ENQUETE PUBLIQUE

MODIFICATION DU ZONAGE D'ASSAINISSEMENT DES EAUX USEES DE LA COMMUNE D'ILLIER-ET-LARAMADE

Monsieur Jean-Louis VENET

*Modification du zonage d'assainissement des eaux usées
de la commune d'Illier-et-Laramade Dossier n° E23000004/31*

Le périmètre retenu en assainissement collectif pour le village d'Illier est représenté en vert sur ce plan (extrait du dossier présenté par le SMDEA 09)

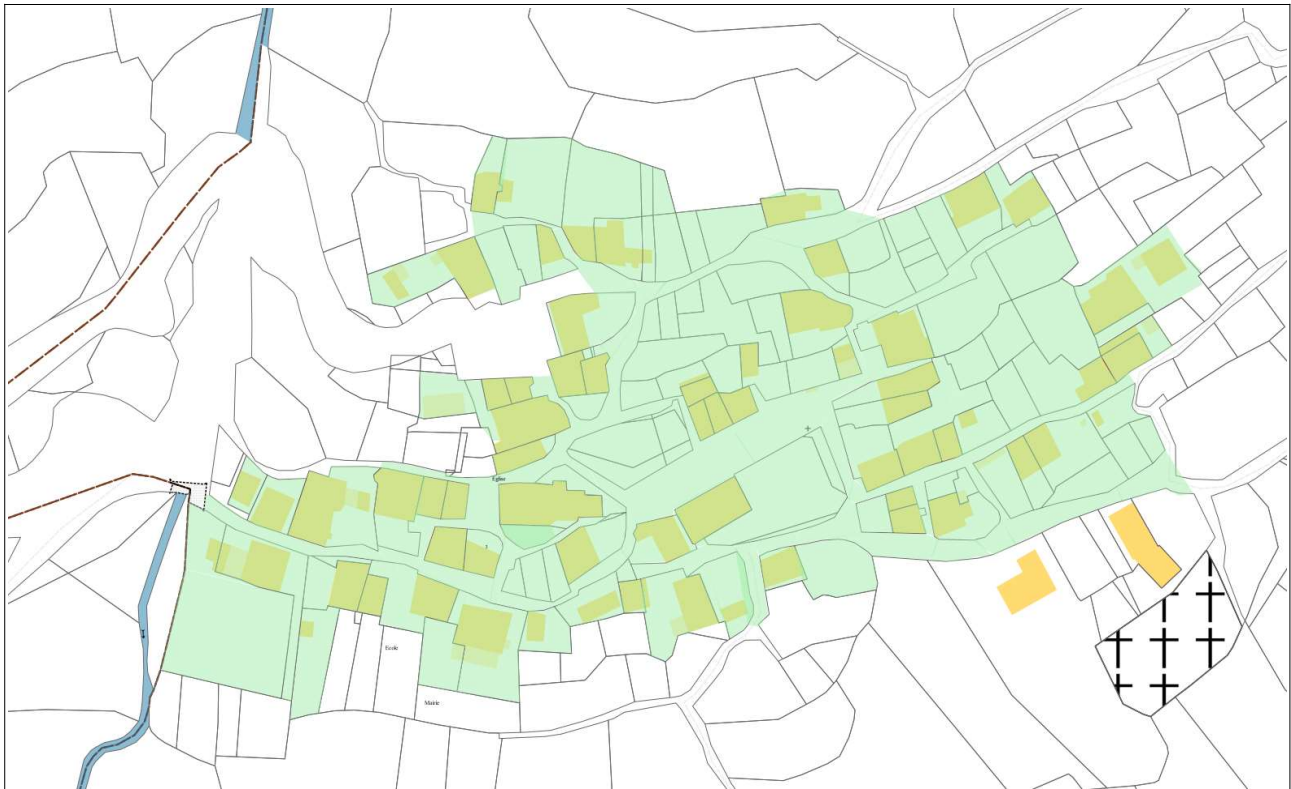
Si le zonage en assainissement collectif d'Illier est retenu, les plans joints au dossier d'enquête, selon notice page 7, montrent 2 scénarios pour l'emplacement projeté de la Station d'EPuration des eaux usées (STEP) : le scénario 1 à l'est du village, le scénario 2 au sud du village.

Ces études permettront de préciser les contraintes techniques et financières et de les comparer afin de choisir le scénario et préciser l'implantation des ouvrages. Cette analyse portera, entre autre, sur les différents points évoqués dans les observations ci-dessus du public.
